Je souhaite par ce courrier vous informer de mon opposition à ce projet de parc photovoltaïque au nom du risque qu'il fait peser sur la ressource en eau de notre territoire et sa qualité.

Ce projet sera construit sur une zone dédiée à la protection des captages de Lannuchen et Kergoff.

Je souhaite apporter les remarques suivantes sur l'étude d'impact.

Figure 26 : Carte des inondations par remontées de nappe au Folgoët (BRGM)

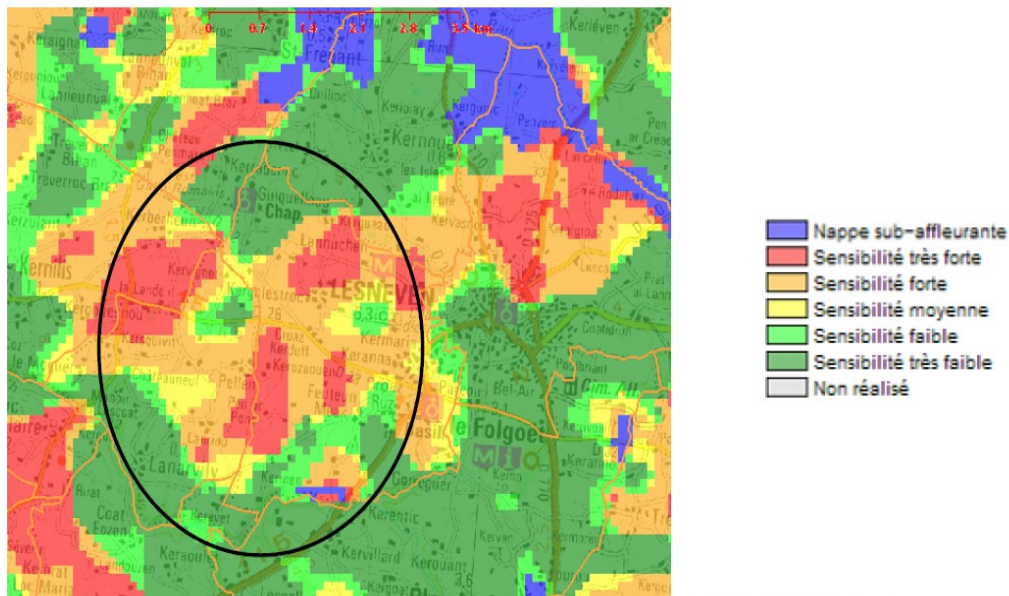
Page 81/333 : le risque de remontée de nappe

Le risque de remontée de nappe constitue un enjeu très faible pour le projet.

Ceci est incorrect au regard du PLU du Folgoët. Celui mentionne :

D'après la carte incluse dans le PLU du Folgoët, le secteur de Lannuchen est en sensibilité forte à très forte.
